Commissie voor de
milieueffectrapportage

Omgevingsplan Woningbouwlocatie Amsteleind, gemeente Oss

Toetsingsadvies over het milieueffectrapport

4 september 2025 / projectnummer: 3910

Figuur 1: Verbeelding Ontwerp-omgevingsplanwijziging Amsteleind-Noord (bron: MER).

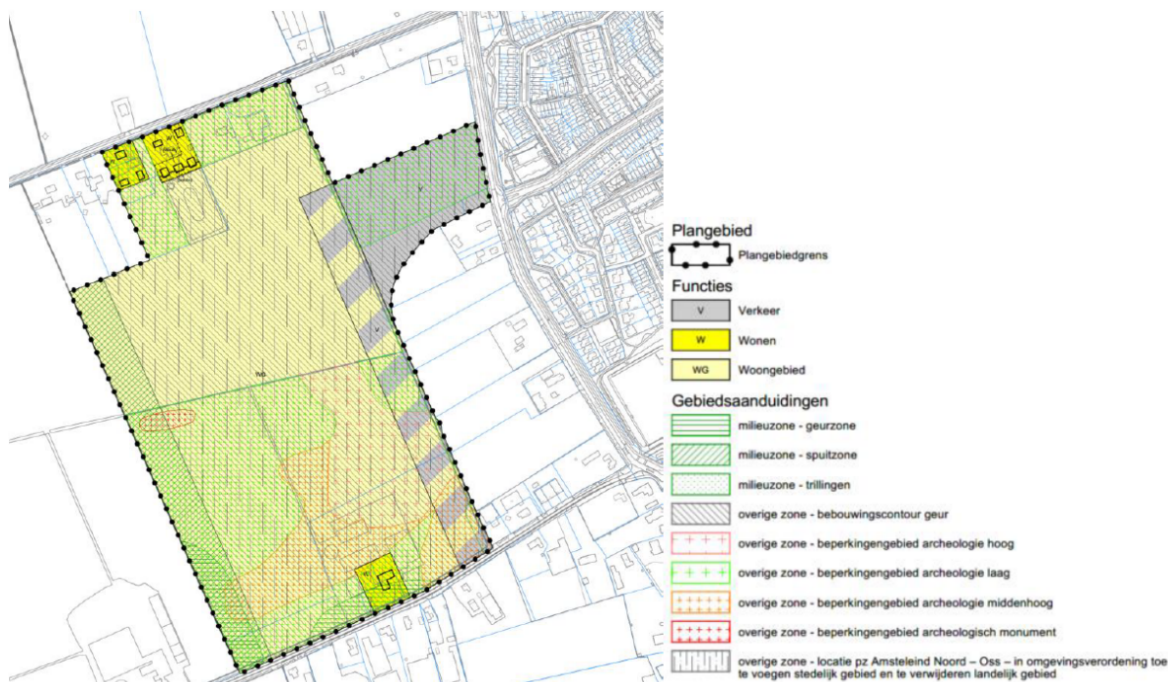
- **De uitgangspunten in het MER sluiten niet aan op het ontwerp-omgevingsplan Amsteleind-Noord.** Dit plan legt bijvoorbeeld wel het maximaal aantal woningen vast en de aanpassing van de Heihoeksingel, maar biedt veel ruimte voor de toekomstige inrichting van Amsteleind-Noord. Het MER gaat daarentegen uit van de stedenbouwkundige en landschappelijke structuur zoals voorgesteld in de Ontwikkelvisie. Omdat het plan deze structuur niet vastlegt, mag het MER daar ook niet van uitgaan.

De gemeente Oss wil een globaal omgevingsplan vaststellen. In dit geval wordt daarmee op gebiedsniveau met contouren vastgelegd welk type gebruik waar is toegestaan (of juist niet) en welke vereisten daarbij gelden. Het ontwerp-omgevingsplan stelt daarbij dat er maximaal 1.000 woningen gebouwd mogen worden waarbij het aandeel grondgebonden woningen minimaal 60% is. Het plan legt ook het ruimtebeslag van de toekomstige inrichting van de Heihoeksingel vast.

Het omgevingsplan legt niet de stedelijke en landschappelijke structuur vast: daarmee ligt niet vast waar in de toekomstige wijk bijvoorbeeld watergangen, bouwblokken of groen gaan komen en in welke omvang en/of verhouding. Het MER zegt hierover: *‘de stedenbouwkundige / landschappelijke structuur en de uitgangspunten worden niet 1 op 1 juridisch vastgelegd in de omgevingsplanwijziging Amsteleind Noord’*.⁵ De Commissie wijst erop dat wanneer een omgevingsplan ruimte biedt voor verdere uitwerking, het MER moet onderzoeken wat deze ruimte omvat en wat de betekenis daarvan is. Denk daarbij aan bandbreedtes en het verkennen van de hoeken van het speelveld.

Ontwikkelvisie. Het ontwerp-omgevingsplan borgt het behoud van deze landschappelijke elementen echter niet.

De Commissie constateert daarom dat het MER en het ontwerp-omgevingsplan nu niet op elkaar passen. Er zijn twee manieren om dit op te lossen. Met beide manieren is tegelijk een andere lacune van dit MER in te vullen, namelijk dat er geen redelijke alternatieven zijn onderzocht.⁷

De Commissie adviseert om voorafgaand aan het besluit ervoor te zorgen dat MER en ontwerp-omgevingsplan op elkaar aansluiten. Dat is nodig om het MER ten grondslag te kunnen leggen aan het besluit over het plan.
